AKK-MOTORSPORT ry

Luokitustodistus päivitysoptiolle Vortex"VO" 60cc. MINIKART	Dok.nr.OM/MT/60
	Luokituksille 05/M/20 02/VO/20

Merkki	VORTEX
Valmistaja	OTK KART GROUP
Malli	MR3
Voimassa	01/01/ 2017 – 31/12/ 2020

Kuvaus päivityksestä VO

Männäntappi

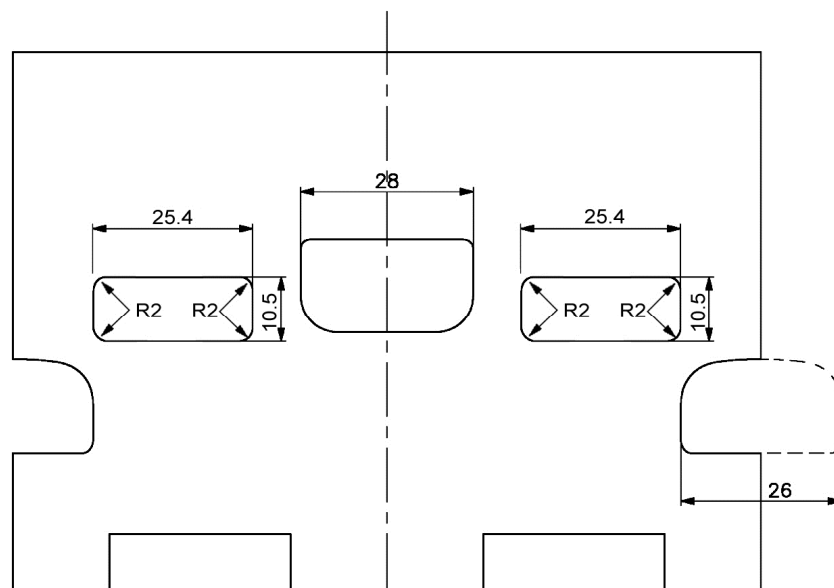
15gr

(+/- 10%
kok.massasta)

Alkuperäiset sylinterin aukkojen mitoitukset

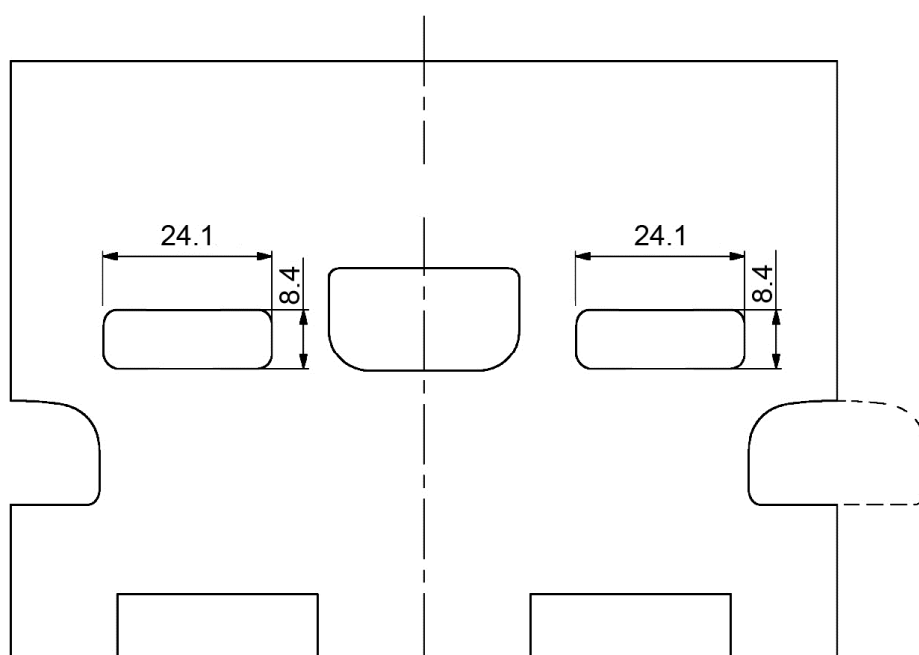
Päivitetyt aukkojen mitoitukset

Kuva päivitetystä männästä

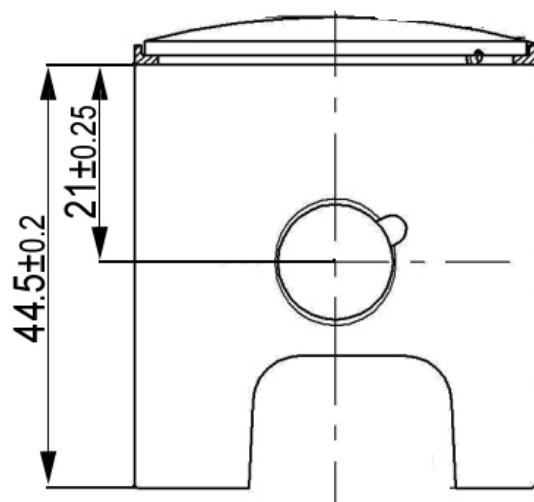
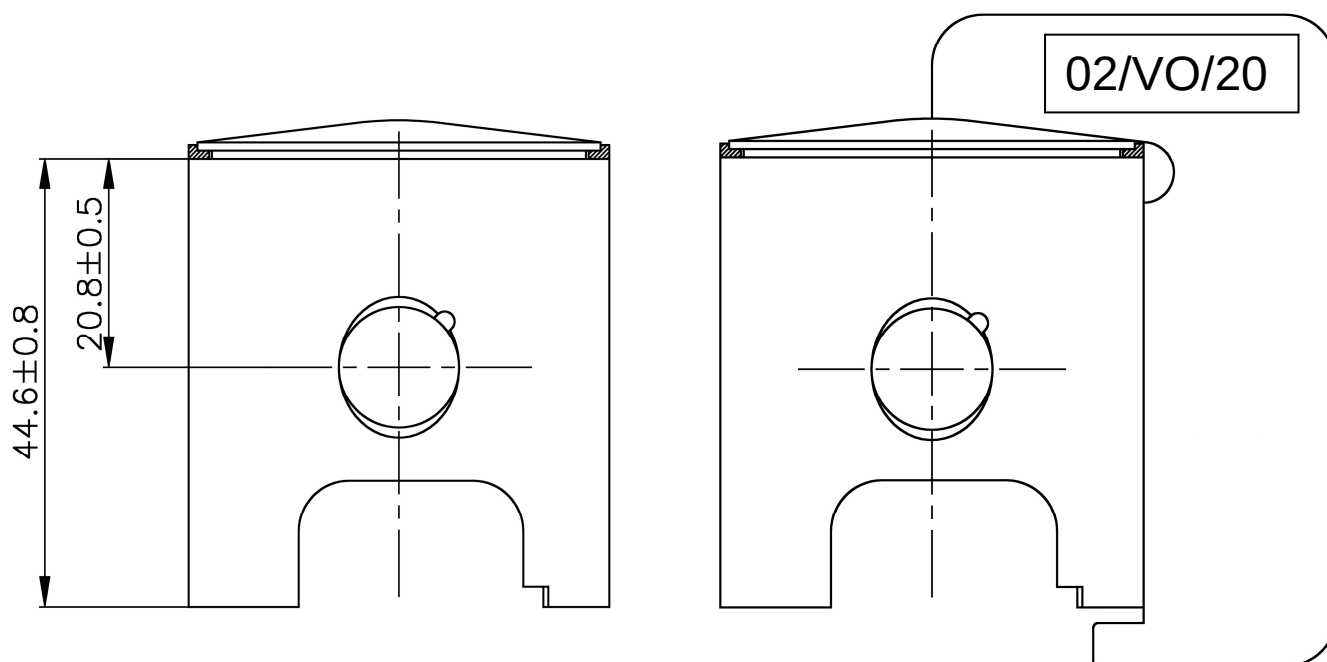
Alkuperäinen mäntä

Päivitetty mäntä

Kuva päivitetystä sylinterinkannesta

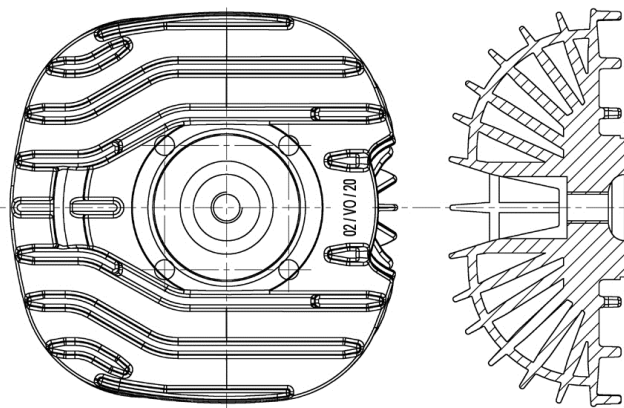
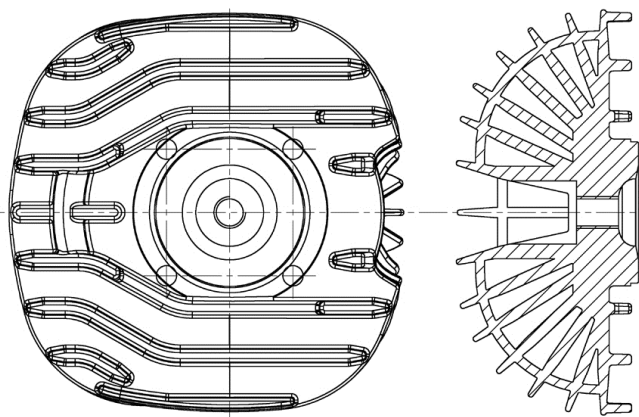
Alkuperäinen sylinterinkansi

Päivitetty sylinterinkansi

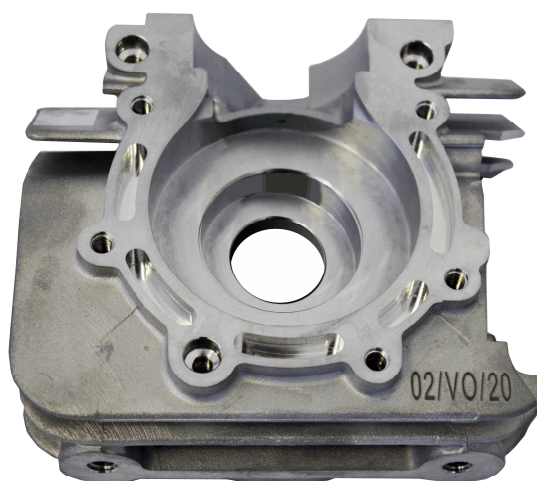
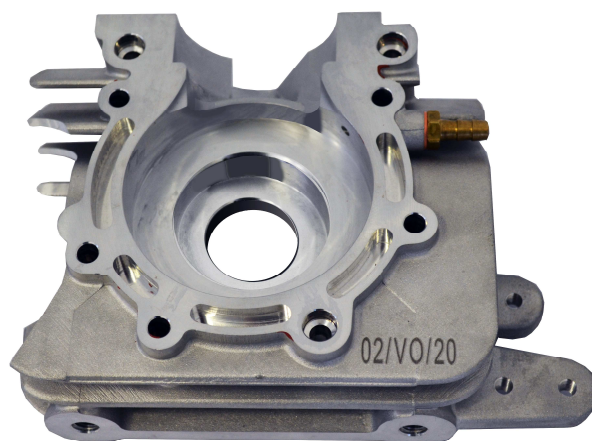
Alkuperäinen lohko

Päivitetty lohko

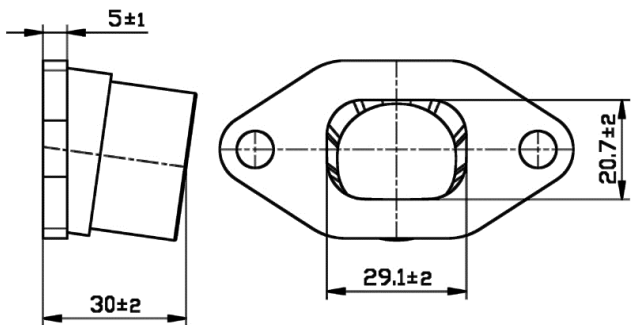
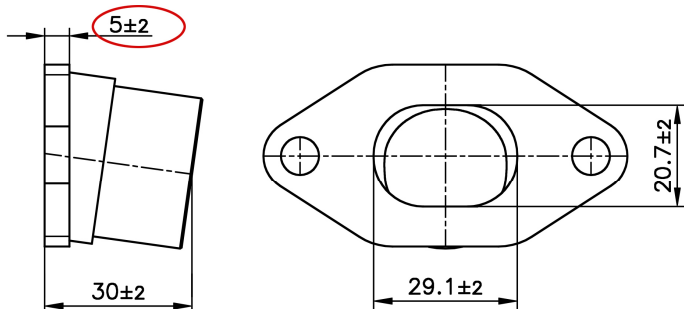
Pako-adapteri	
Alkuperäinen pako-adapteri	Päivitetty pako-adapteri

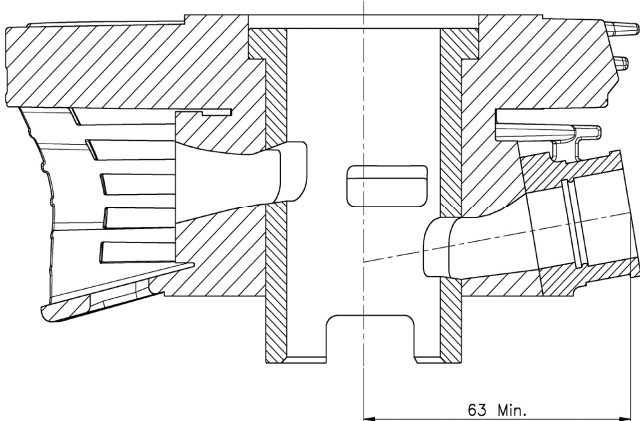
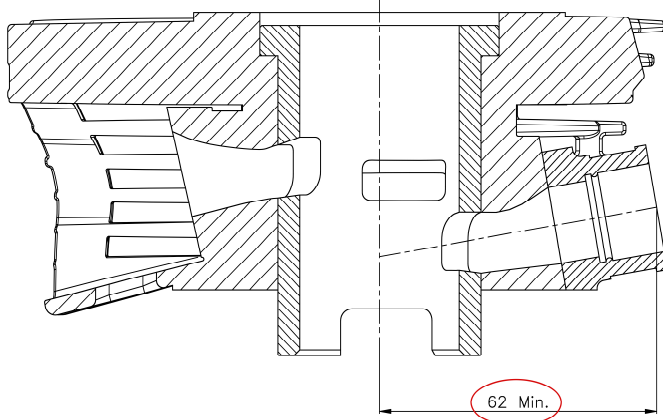
Imukaulan minimi pituus	
Alkuperäinen imukaula	Päivitetty imukaula

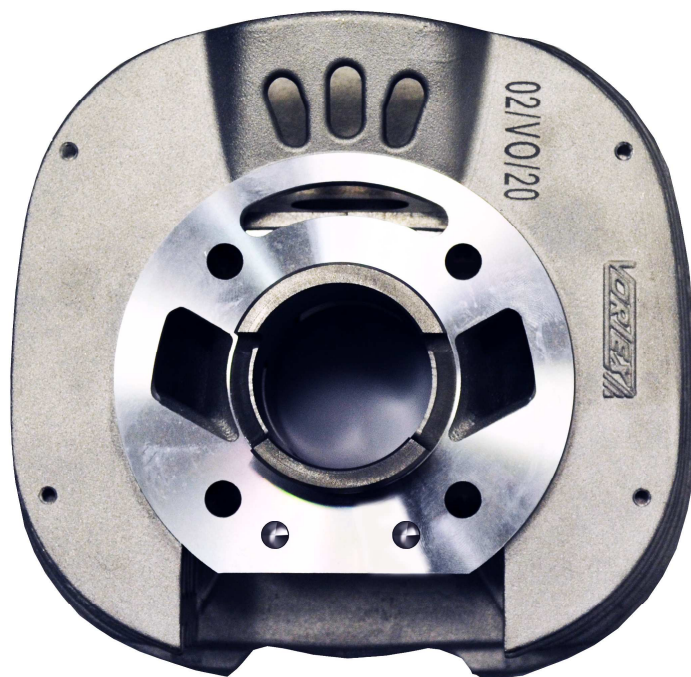
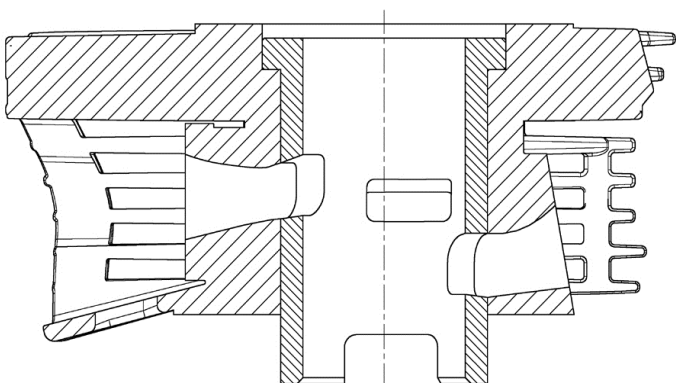
Päivitetty sylinteri

Alkuperäinen sylinteri

Päivitetty sylinteri
